Objet : Avis relatif aux permis de construire PC 059 288 19 E 0004, 059 179 19 C0003 et 059 589 19 C0002

Le projet intéresse la construction d'un parc de panneaux photovoltaïques installés sur des structures dites trackers permettant de suivre la courbe du soleil sur l'ancien site de la raffinerie ELF ANTAR d'une superficie de 93 hectares.

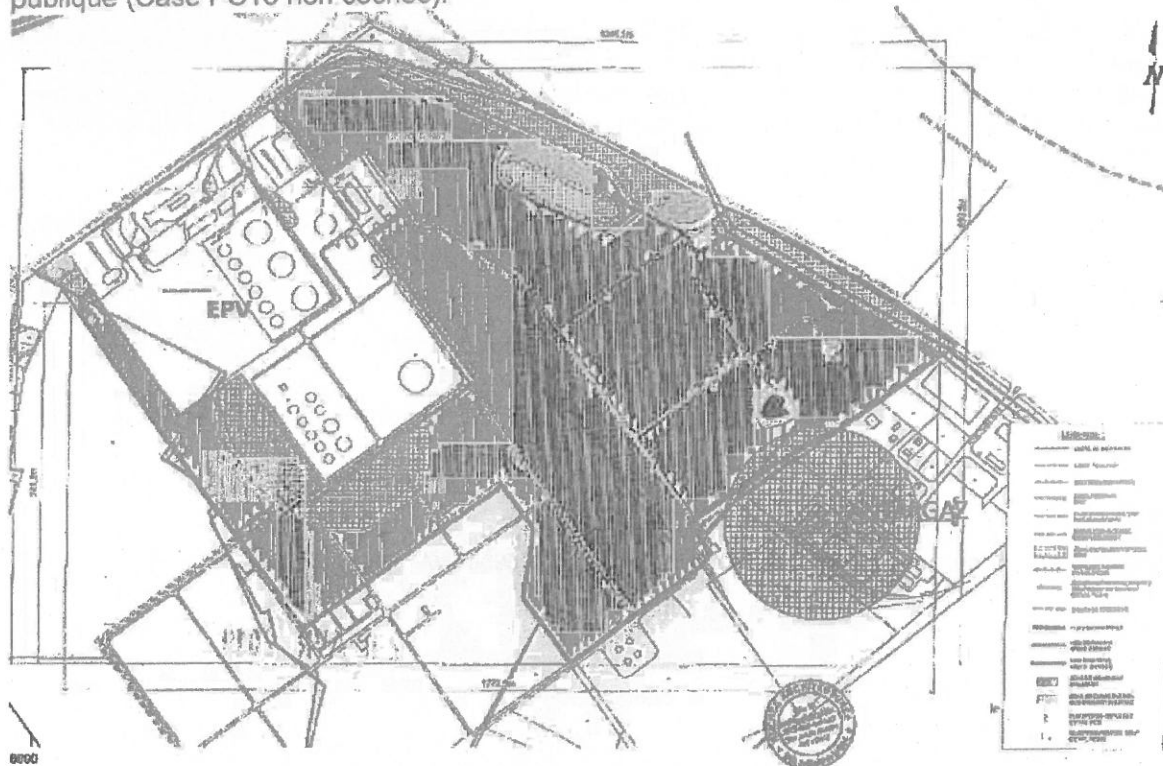
Il est à indiquer un accès secondaire au site EPV pour les sapeurs-pompiers depuis ce parc. Dans le parc il existera des pistes de 5 mètres desservant les différents modules.

Le dossier prévoit l'implantation de 5 citernes incendie de 120m³ réparties sur le site.

Au vu du dossier, l'accessibilité au site est satisfaisante, toutefois il existe 4 et non 1 accès secondaire au site EPV depuis le parc.
